Datum: 28. 1. 2026
Spisová značka: MMUL/PO/VZ/433427/2025/HylF
Číslo jednací: MMUL/PO/VZ/41888/2026/HylF
JID: MMULSSLJX66H4K
Počet listů/příloh: 6/0
Vyřizuje/tel.: Bc. Filip Hýl/+420 47527 1510
E-mail: filip.hyl@mag-ul.cz

Vysvětlení zadávací dokumentace č. 3 k nadlimitní veřejné zakázce s názvem „Snížení energetické náročnosti ZŠ Mírová“

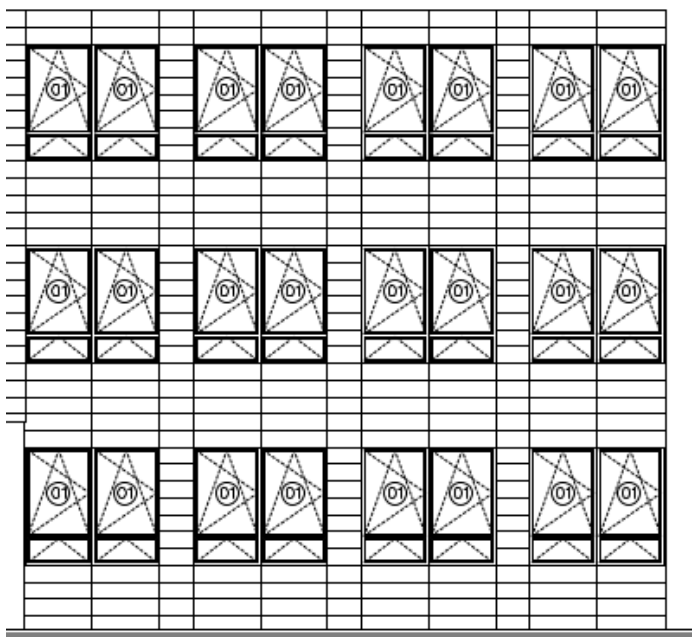
1. V předložené PD je uvedeno, že mají být dodána a osazena nová plastová okna označená v tabulce prvků O1 o rozměru 1200*2100mm. Tato okna mají být osazena do rámu boletického panelu, který má šířku mezi nosnými rámy max 1060 mm.

Žádáme zadavatele o kontrolu předložené PD a úpravu požadovaných rozměrů oken včetně úpravy PD a VV dle skutečnosti na budoucí stavbě.

2. V předložené PD je požadováno osazení oken s označením O1 vždy dvě vedle sebe na sraz a to v celém rozsahu původního opláštění z boletických panelů – viz dílčí detail z PD.

Toto osazení nelze takto provést, neboť okolo každého okna probíhá rám z původně osazeného boletického panelu. Mezi okny bude vždy mezera tvořena dvěma ocelovými profily každý šířky 40 mm a mezerou mezi těmito profily šířky cca 50mm.

Žádáme zadavatele, aby odstranil tuto vadu předložené projektové dokumentace a zároveň předložit skutečně proveditelné řešení osazení oken a provedení zateplení mezery mezi okny.

Pro představu zadavatele o problému přikládáme snímek styku dvou rámců boletických panelů z obdobné stavby na xxxxxxxxxxxxxxxx (+ foto).
